**KARMØY KOMMUNE - GNR 58 BNR 10 - STØLEBUKTVEIEN 10
FV511 - fartsgrense - Ferdigbehandlet søknad om fravik fra
vegnormal N100**

«Fravik fra N100 Veg- og gateutforming – kjørefeltbredde – Karmøy – 511 – Stølebuktvegen 10»

Søknad om endring av fartsgrense

Karmøy kommune - Østre del av Stølebuktvegen - endring av fartsgrense - FV511 - tilbakemelding

Utsnitt av vårt forslag til plankart. Tosidig 2,5 m fortau, 6,5 m kjørebredde inkludert kantsoner.

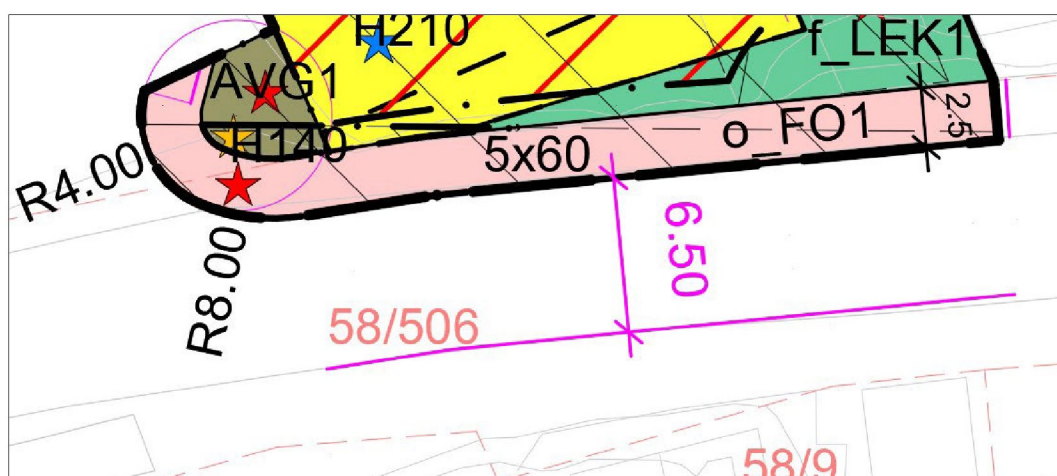
Det er langt fra ideelt at biler kommer vestfra rundt en sving i 50 km/t, og møter både en adkomst som vil bli litt mer trafikkert og i praksis siste muligheten til å krysse veien for mange trafikanter på nordsiden. Hvis man antar at en andel av beboerne i nybygget vil være barn, er det desto viktigere å sikre et tilrettelagt kryssingssted. Vegvesenet har anslått 3500 ÅDT i Stølebuktvegen og utbygging etter vedtatt regulering vil kunne øke dette minimalt. Det ble tirsdag 3. januar 2023, 08.00–08.30 talt mye trafikanter langs Stølebuktvegen på strekket med tosidig fortau. På denne halvtimen kom 5 personer fra øst, 1 fra vest. 3 krysset veien. Alle personene var voksne. Eide skole i vestenden av Stølebuktvegen ble nylig lagt ned, og tellingen tyder på at skoleelever ikke går denne veien.

Når det gjelder det som er sagt om tverrprofil, og at dere «mangler» 0,5m ut fra gjeldende håndbøker, kan dere søke om fravik for dette forholdet. I
